RAPORT Z KONSULTACJI SPOŁECZNYCH INSTYTUCJI

Urząd Gminy Dopiewo

Koncepcja rozwoju układu drogowego Gminy Dopiewo
Raport przedstawia wyniki za okres 12.05.2025 - 25.05.2025

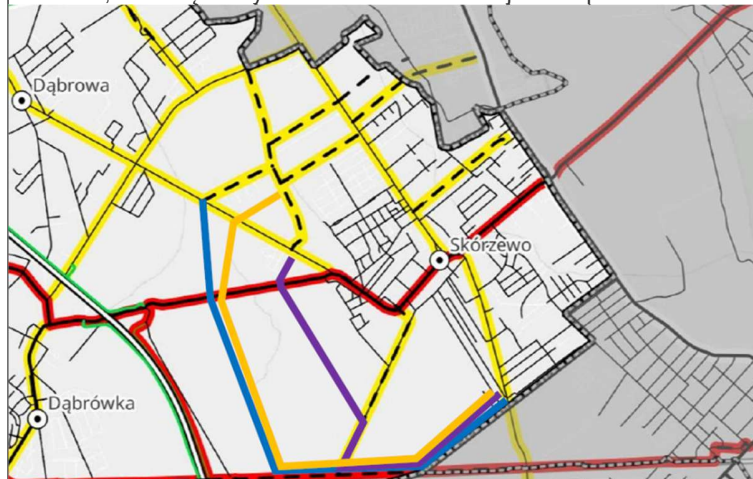
Pytanie: Szanowni Państwo. Jestem mieszkańcem Pałędzia, ulica Spokojna. Z koncepcji rozwoju układu drogowego wynika, że Gmina planuje wybudować drogę tuż za moim płotem. We wcześniejszej koncepcji droga miała przebiegać przy ulicy Orzechowej. Co się zmieniło, że ta koncepcja uległa zmianie? Jaki jest tego powód? Proszę o odpowiedź mailową. 14 lat temu szukając ciszy i spokoju od zgiełku miasta zakupiliśmy działkę w Pałędziu na ulicy Spokojnej. Cisza, spokój, śpiewające ptaki przez cały dzień spowodowały o wyborze tego urokliwego miejsca. Nie kupowaliśmy działki przy ruchliwej głównej drodze świadomie. Cena zakupu działki była tym samym znacznie wyższa od działek znajdujących się przy drodze głównej w Pałędziu czy też w Goluskach. Odpoczynek w ogrodzie, w ciszy, w miejscowości Pałędzie po pracy jest dla mnie bardzo potrzebny. Mam zalecenia od lekarza o odpoczynku w ciszy. Plany Gminy jednak chcą ten spokój i ciszę zakłócić. Prowadząc drogę przy mojej działce i działkach sąsiadów zakłócą Państwo nasz spokój oraz spowoduje to również spadek wartości cen naszych nieruchomości. Czy Gmina zapłaci nam za to odszkodowanie? Jeżeli przedstawicielom Gminy Dopiewo zależy na dobru mieszkańców, a uważam, że tak właśnie jest, to wnioskuję aby droga w Pałędziu została przesunięta w stronę ulicy Orzechowej gdzie znajduje się tylko 1 dom. Od strony ulicy Spokojnej tych domów jest aż 6. Według koncepcji wynika, że 6 rodzin będzie przez Państwa obciążona dyskomfortem, hałasem i spaliniami. Tym bardziej, że jest miejsce na ulokowanie drogi jak najdalej od istniejących już domów. Należałoby zaplanować drogę tak, aby w jak najmniejszym stopniu uprzykrzyć życie obecnym mieszkańcom Gminy Dopiewo, odprowadzającym podatki w tejże Gminie. Ekrany akustyczne oczywiście jak najbardziej wskazane. Ważne jest także dobro zwierząt mieszkających w kanale/rowie. Jest tam oaza bobrów, o której należy pamiętać. Dlatego budowa drogi wzdłuż słupów energetycznych byłaby najmniej uciążliwa dla mieszkańców ulicy Spokojnej. Droga powinna zostać skierowana w stronę stawu przy ulicy Jana Mariana Żelazko, tak jak w pierwotnej koncepcji z 2024 roku.

KUDD określa 2 warianty przebiegu 7.Łącznik Pałędzie wraz z tunelem pod LK3 oraz określa wpływ danego wariantu na efektywność proponowanego układu podstawowego, jednak KUDD nie przesądza o wyborze konkretnego wariantu.

W 2025 roku zostaną opracowane kryteria oceny, na podstawie których przygotowany zostanie plan budowy dróg, który określać będzie kolejność budowy dróg w najbliższych latach, w Gminie Dopiewo.
